PRODUKT P	HOOFDGROUP 0	GROEP 00
BETR. Wijzigingen		NO. 201
240		DATUM Jan 1989

Service Bulletin

Wijzigingen bij de jaarwisseling 1988-1989

142 27H

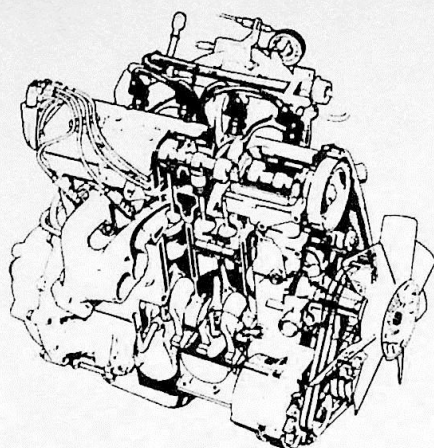
- **Naar voren doorgetrokken antennekabel bij de 5-deurs modellen**

In de D-stijl zit nu bij de 5-deurs modellen een verbeterde houder met plug. Ook de antennekabel is naar voren getrokken.

"Check-Engine"-lampje, 240

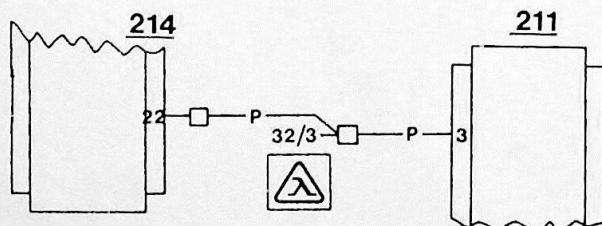
(Betreft alleen auto's met stuur links; niet voor USA).

De motoren B200F en B230F hebben een controlelampje "Check Engine" gekregen. Als dit lampje na het aanslaan van de motor brandt, heeft een van de diagnose-systemen van het brandstof- of ontstekingsysteem een storing ontdekt.

- 211 = Regeleenheid ontstekingsysteem
- 214 = Regeleenheid brandstofsysteem
- 32/3 = Pen 3, 6-polige stekerverbinding in het instrumentenpaneel

Het "Check-Engine"-lampje is in de 6-polige stekerverbinding (aansluiting 3) in het instrumentenpaneel aangesloten. Aansluiting 3 in de regeleenheid van het ontstekingsysteem en aansluiting 22 in de regeleenheid van het brandstofsysteem.
